改善箇所説明図

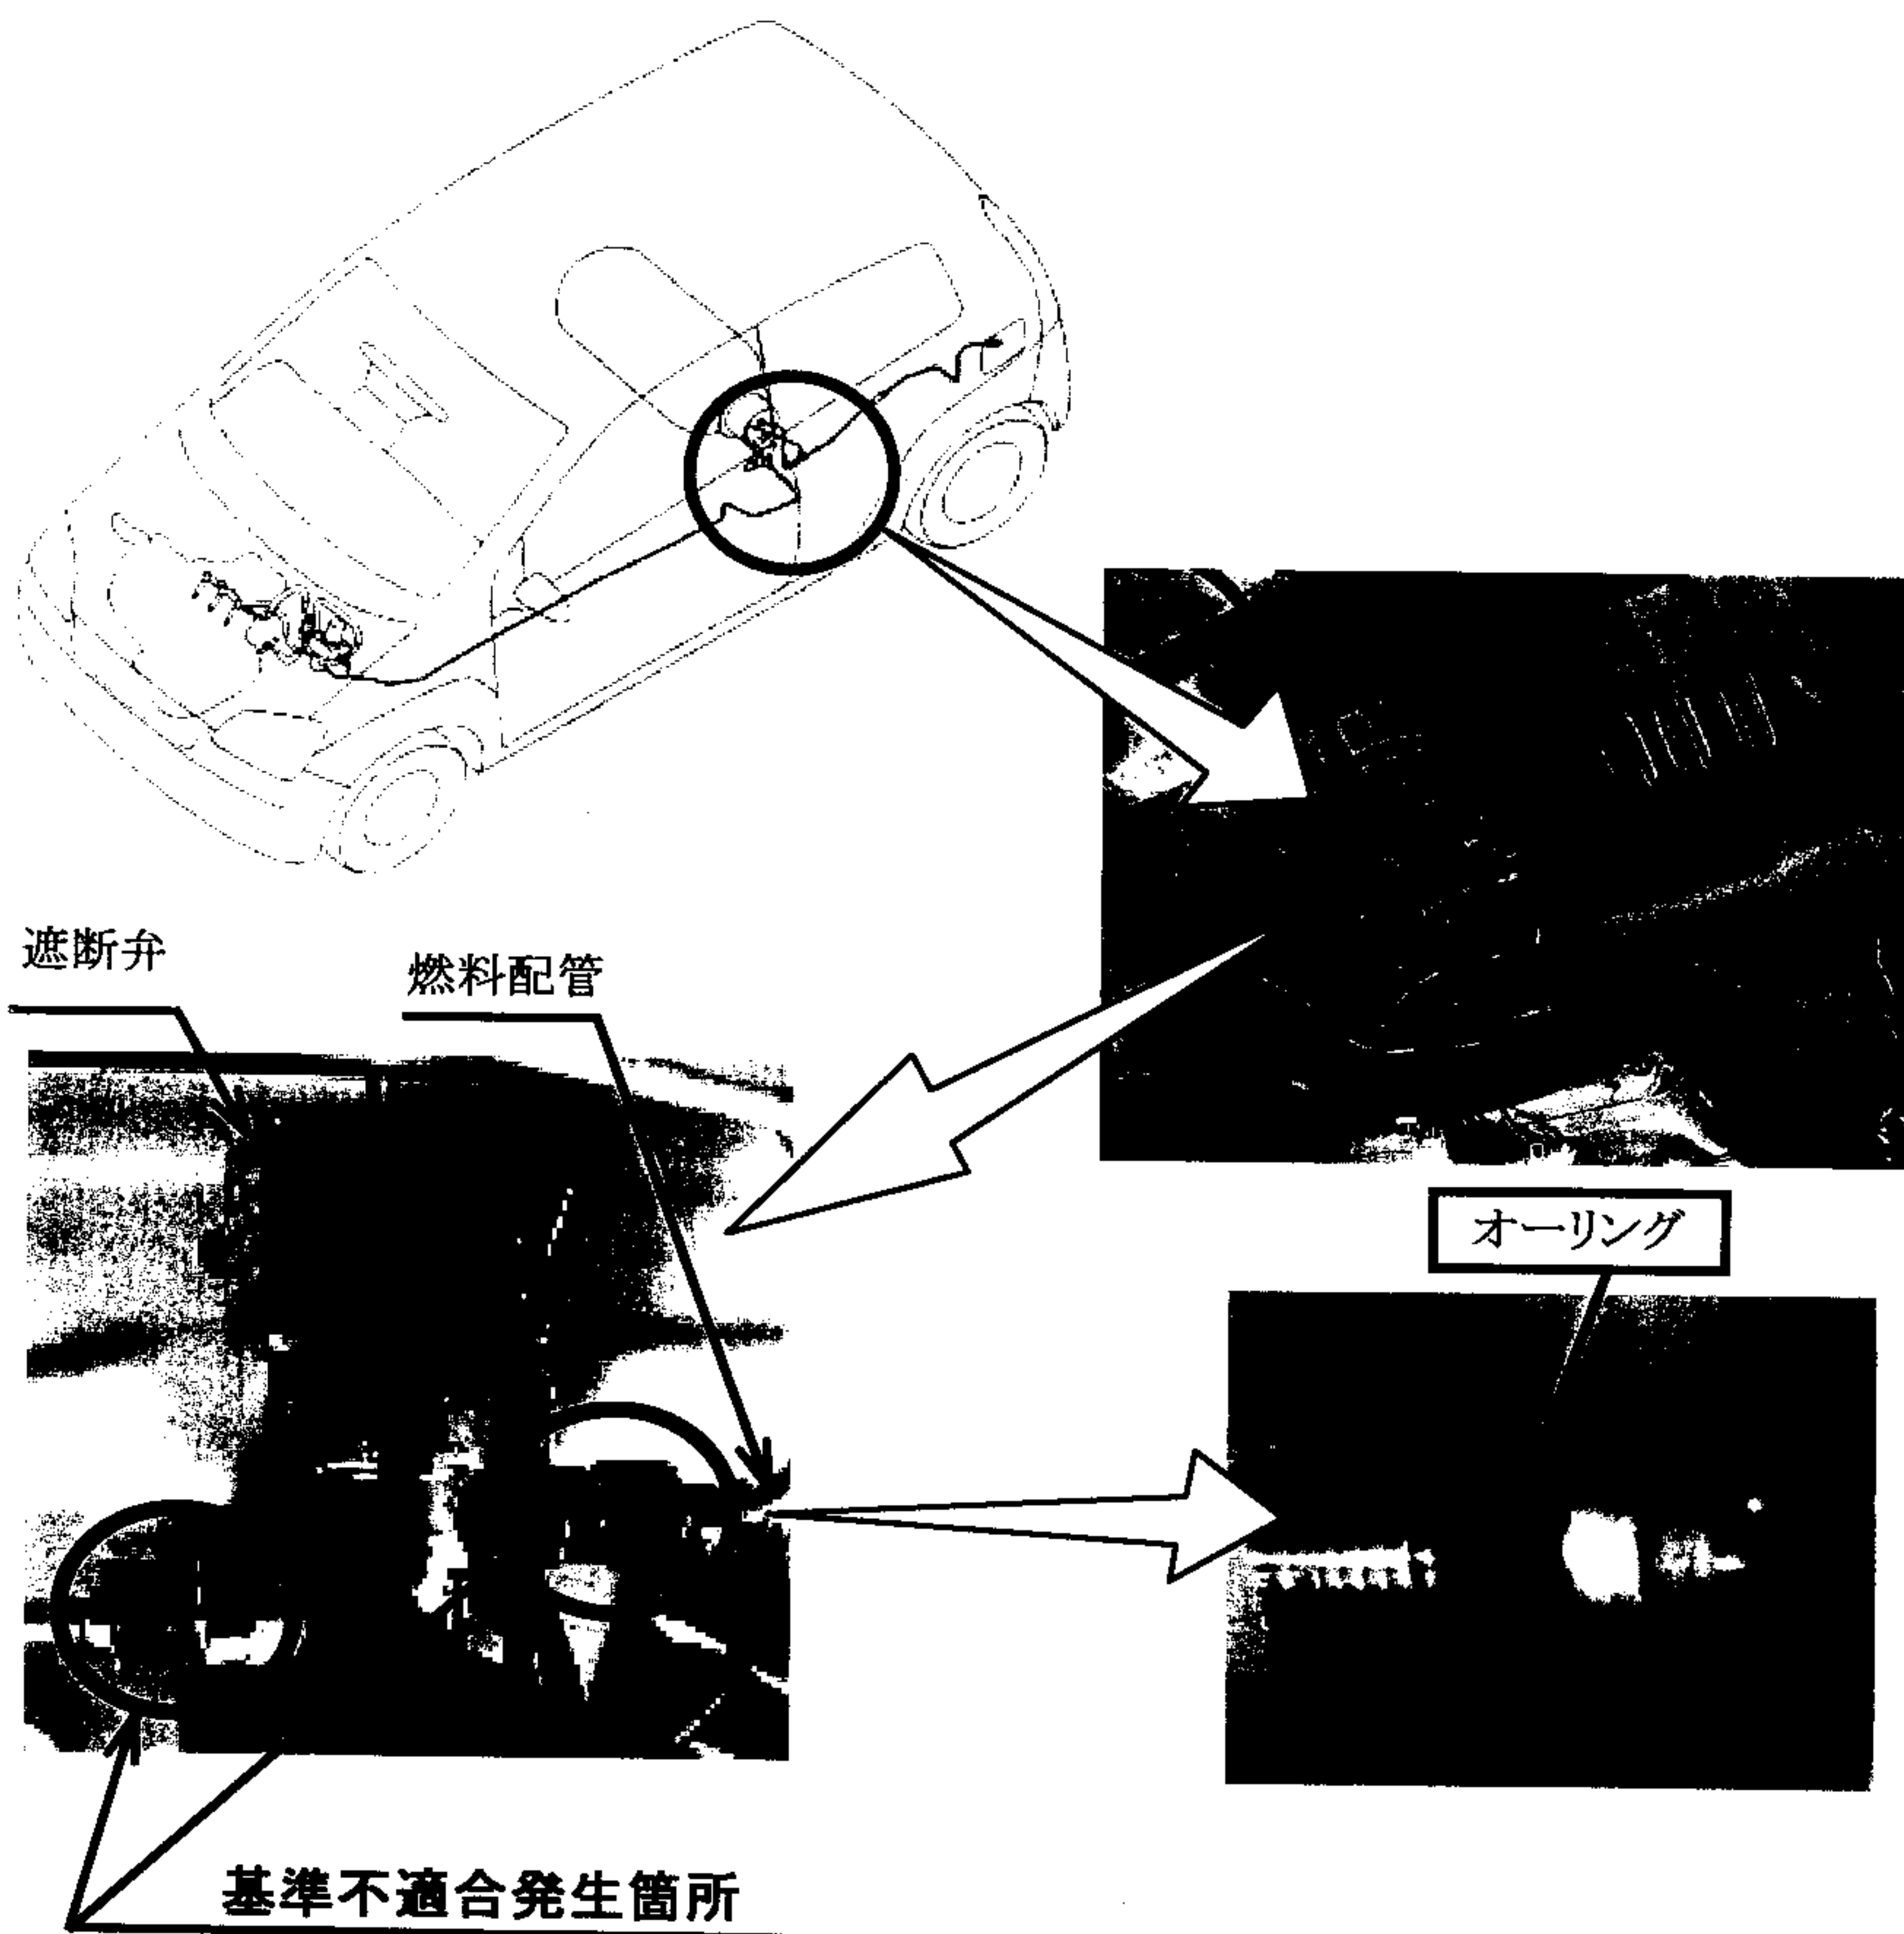
燃料配管のガス漏れ点検の作業方法が不適切なため、遮断弁結合部のオーリングのシール面を損傷させたものがある。そのため、そのままの状態で使用を続けると、当該部のシール性が低下し、最悪の場合、燃料が漏れるおそれがある。

交換作業完了後は、グローブボックス左横に青色のシールを貼りつける

改善内容

全車両、オーリングを新品に交換する。
